◆大治町スポーツセンターリノベーション事業に入札書等及び技術提案書の作成に関する質問の回答について

別添資料 1

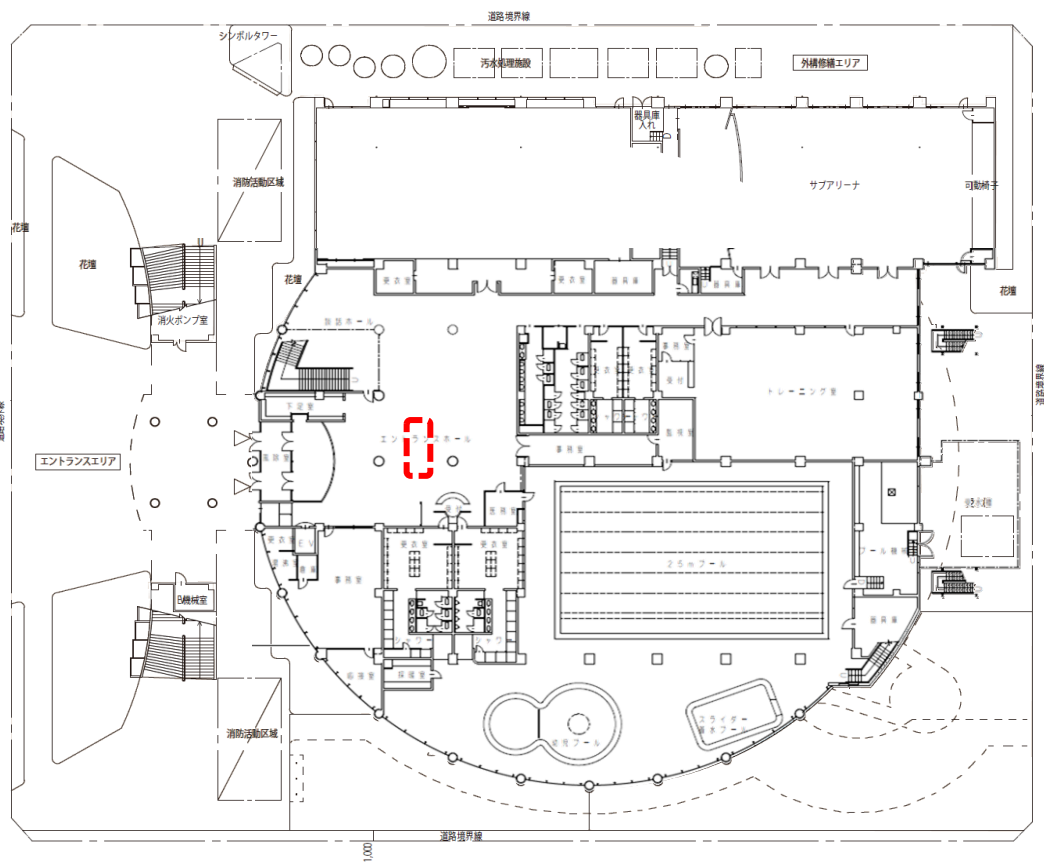
28	要求水準書	12 (11)	2 諸室計画	(1) 表中	パノラマデッキ	パノラマデッキに配置する照明について、近隣への配慮など気にしたほうが良いことなどあればご教示ください。	環境省の光害対策ガイドラインを踏まえたものとしてください。	11月9日
29	要求水準書	12 (11)	2 諸室計画	(1) 表中	パノラマデッキ	パノラマデッキの日除け範囲は全体でしょうか？一部で良いでしょうか？また開閉式であれば床面積に算入しないとい考えてよろしいでしょうか。	パノラマデッキの日除け範囲は、想定した利用を行う上で必要な範囲とし、一部でも問題ありません。開閉式など床面積に算入されない提案として下さい。	11月9日
30	要求水準書	12	8	2諸室計画	(4) 施錠方針	カフェ・物産コーナーの単独営業とは、他諸室とカフェ・物産コーナーを壁や建具で区画した範囲で営業することを想定していますでしょうか。	お見込みのとおりです。	11月9日
31	要求水準書	15	32	3設備計画	(3) 機械設備 ウ：給排水衛生設備	浄化槽の容量について、コロナ以前3年間（H29,H30,R1）のうち、いずれか1年間の月別給水量（2か月ごと）を共有いただくことは可能でしょうか。	令和元年度の実績としては、3・4月【380㎡】、5・6月【524㎡】、7・8月【579㎡】、9・10月【620㎡】、11・12月【411㎡】、1・2月【385㎡】、年間で2519㎡となっています。	11月9日
32	要求水準書	16	4 サイン計画	(1)	サイン計画	「・必要に応じて既存サインの改修を本事業にて実施すること。」とありますが、リノベーション対象エリア外にあるサインも改修対象になるという意味でしょうか？対象になりうる既存サインの数量などを教えてくださいと助かります。	エントランスホールに設置されている天井吊り下げ式サイン×1箇所（両面）の改修を本整備事業内で実施下さい。※詳細は別添資料1を参照	11月9日
